Le 04 DEC. 2012

Nos réf : EE-651-12

**Avis de l'autorité environnementale sur le projet de
restructuration de la station d'épuration de Sept-Sorts et de
mise en séparatif du centre bourg de Jouarre (Seine-et-Marne)**

Figure 1 : Localisation des secteurs d'étude (Source : étude d'impact, fonds de carte : IGN, Google maps)

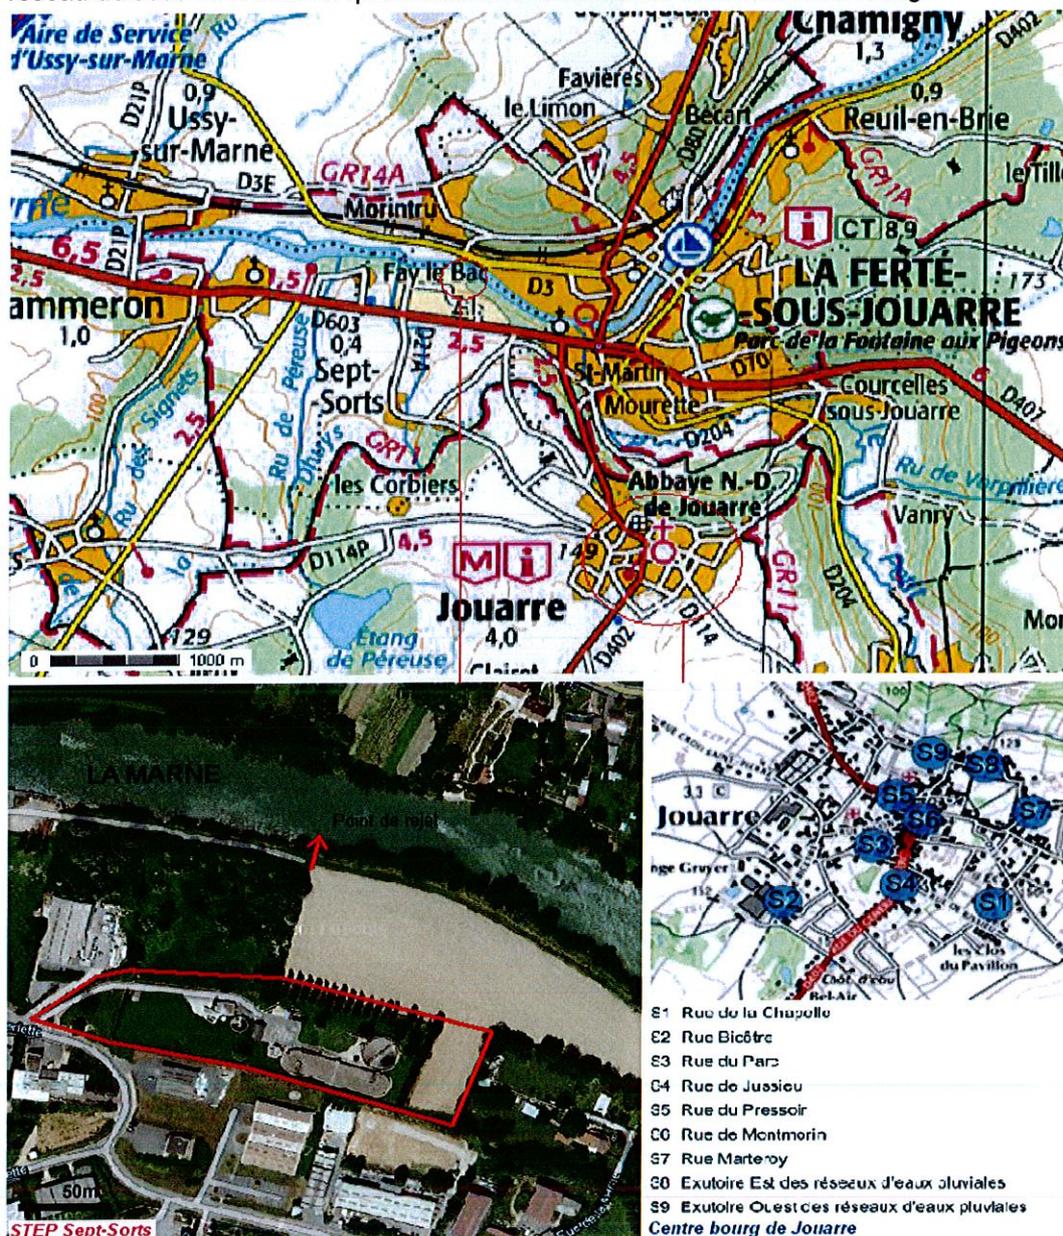
Concrètement, cette opération consiste, pour les secteurs (cf. figure 1) :

- S1, S2, S3, et S4, à construire un réseau d'eaux usées de type séparatif ;
- S5, S6 et S8, à mettre en place un réseau d'eaux pluviales de type séparatif et à raccorder le réseau unitaire existant sur les eaux usées, ce qui inclut notamment la création d'un poste de refoulement en S5 ;
- S7 et S9, à construire un réseau de collecte des eaux claires de type séparatif et à créer un poste de refoulement dit « prise de temps sec », puisque avec un débit vers le réseau d'eaux usées limité à 4l/s, il se déverse vers le milieu naturel par temps de pluie.
